Modulo per la presentazione delle osservazioni per i piani/programmi/progetti sottoposti a procedimenti di valutazione ambientale di competenza statale

ID: Codice procedura (ID_VIP/ID_MATM):10844

Impianto per la produzione di energia elettrica da fonte eolica, costituito da 6 aerogeneratori della potenza complessiva di 37,2 MW, un sistema di accumulo da 25 MW e relative opere connesse in località "Rempillo" nel comune di Pitigliano (GR).

TESTO DELLE OSSERVAZIONI

Immagine n. 5 Intervisibilità degli impianti eolici della provincia di Viterbo anche in quella di Grosseto, in particolare nel pitiglianese.

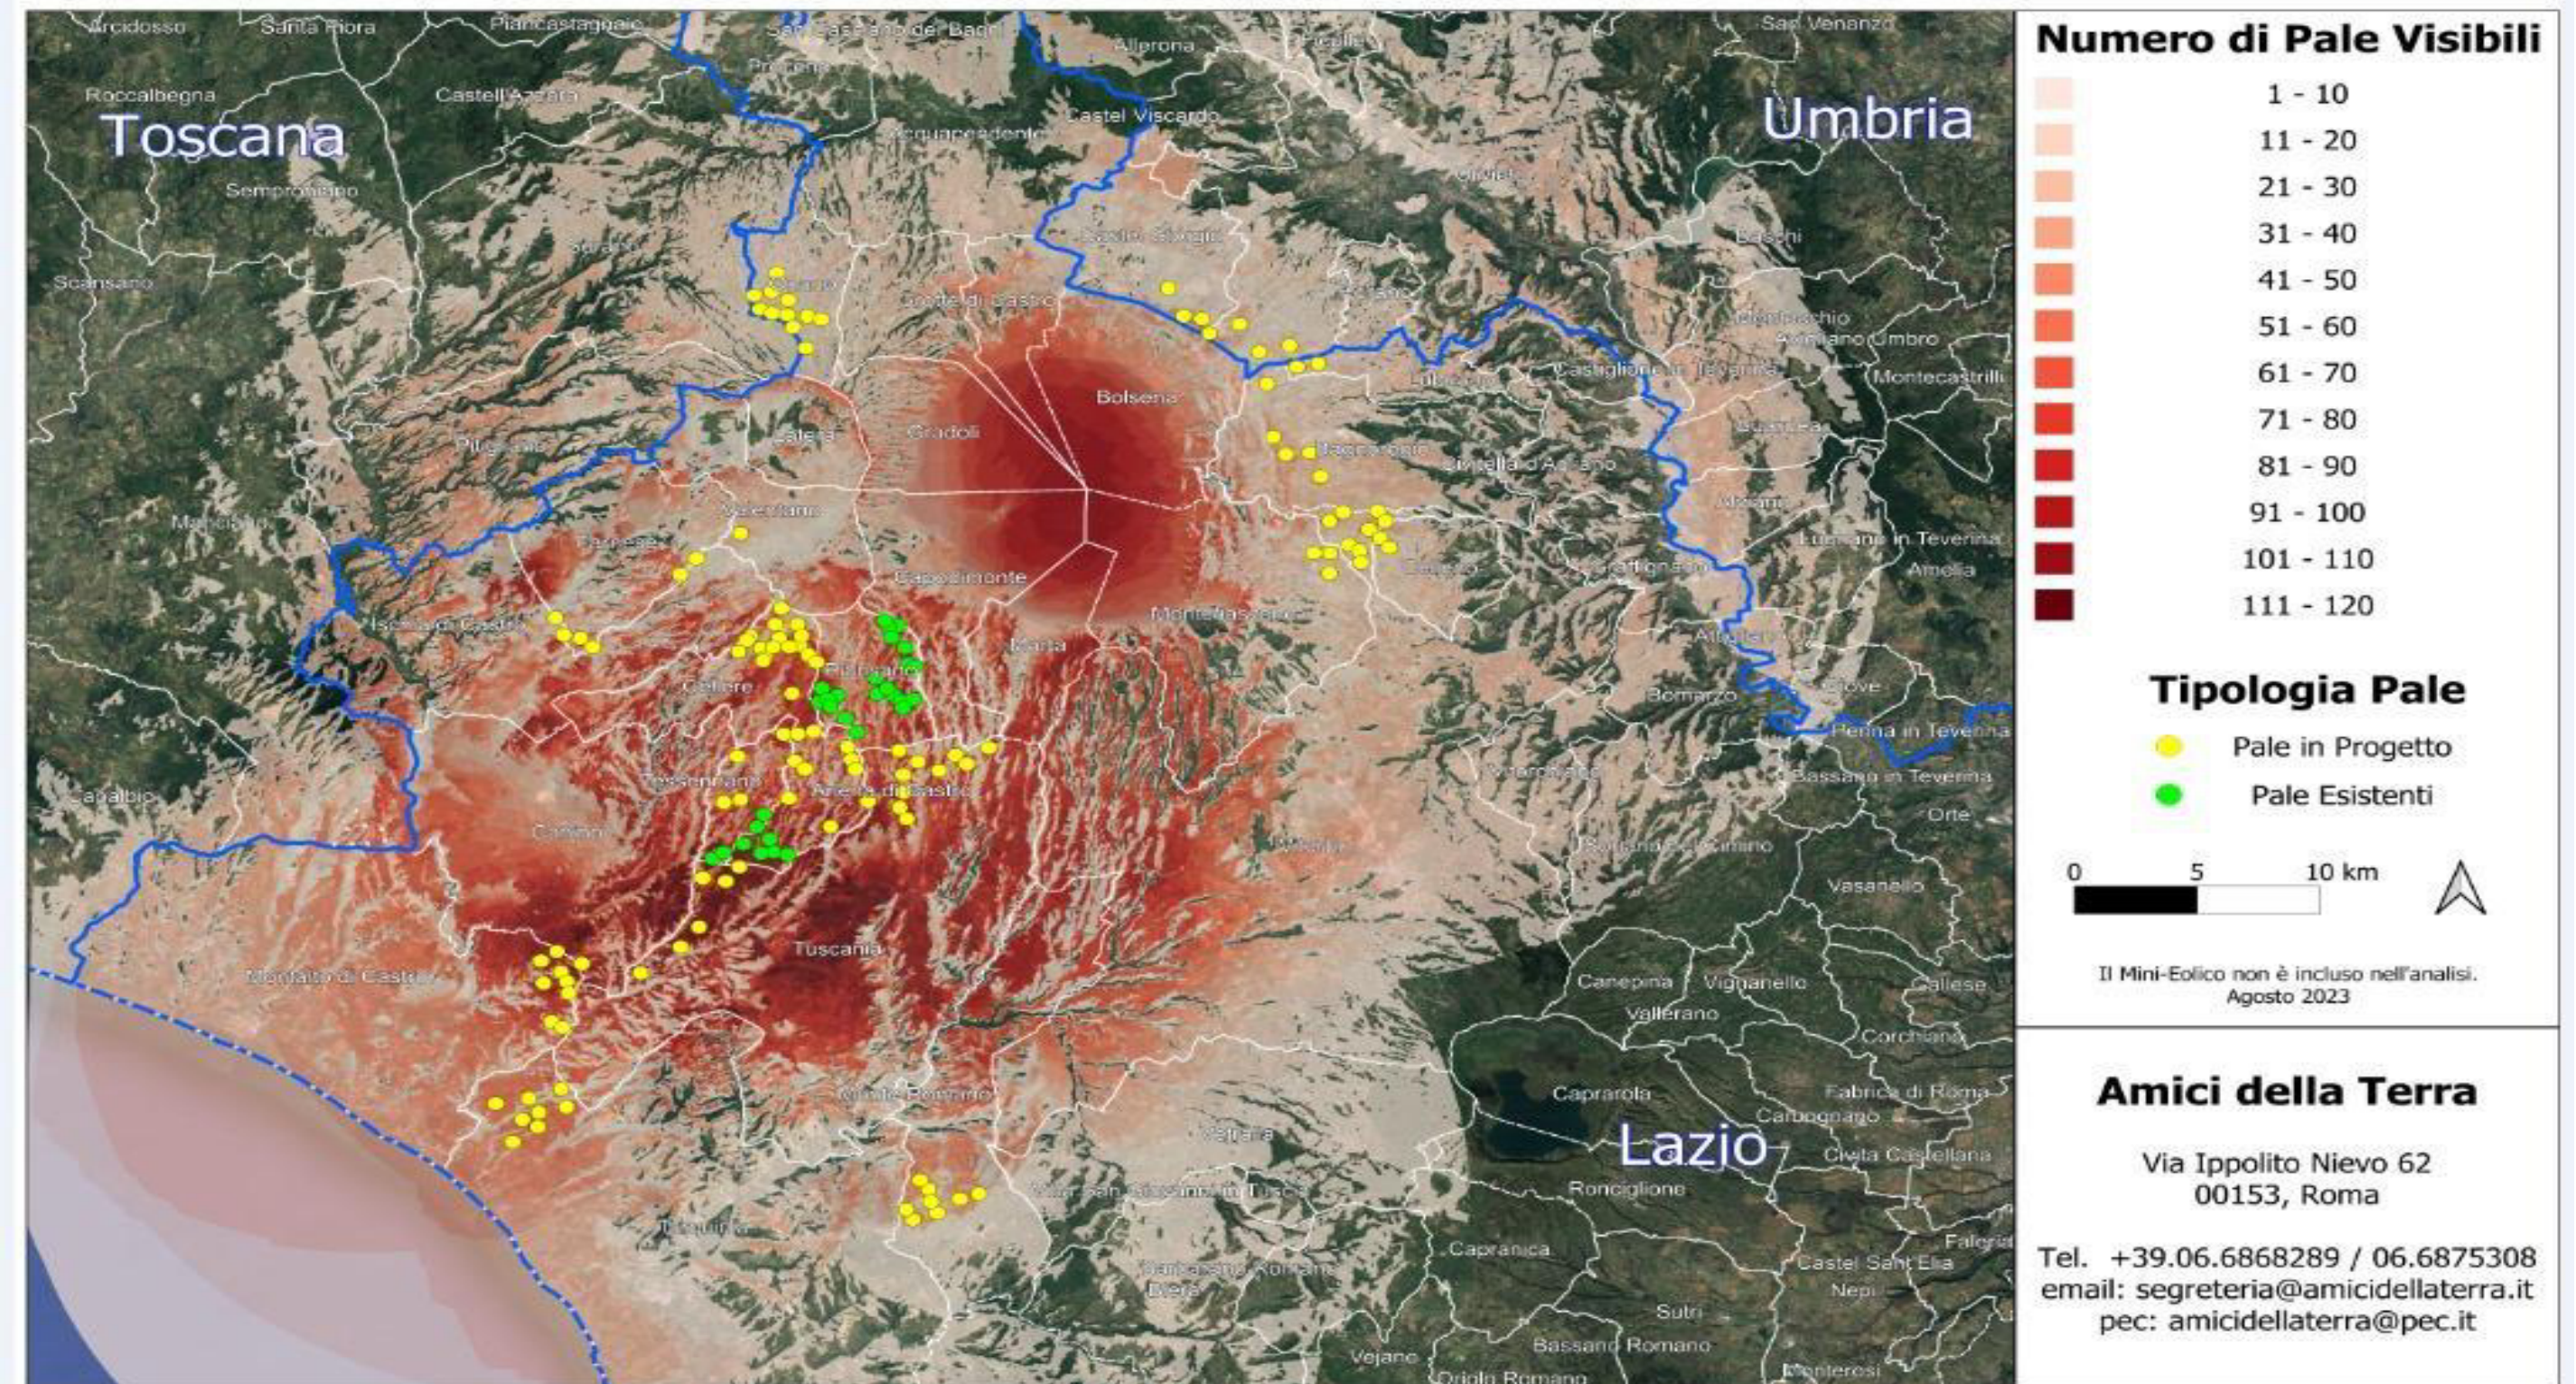
sul territorio e sulle economie di tre Comuni del Lazio (Farnese, Valentano e Latera) si trova nelle fasce di rispetto dei Beni di notevole interesse pubblico come si è evidenziate nelle Osservazioni n. 1 e 2 e crea anche degli impatti negativi anche sui beni naturalistici come verrà dettagliato nell'Osservazione n. 4. Inoltre andrebbe a sommarsi al già enorme cumulo di impianti eolici e fotovoltaici e geotermici che già creano una elevata criticità ambientale nella provincia di Viterbo e interferiscono anche con il territorio toscano come si può vedere dalle immagini nn. 4 e 5 dell'Allegato n. 1.
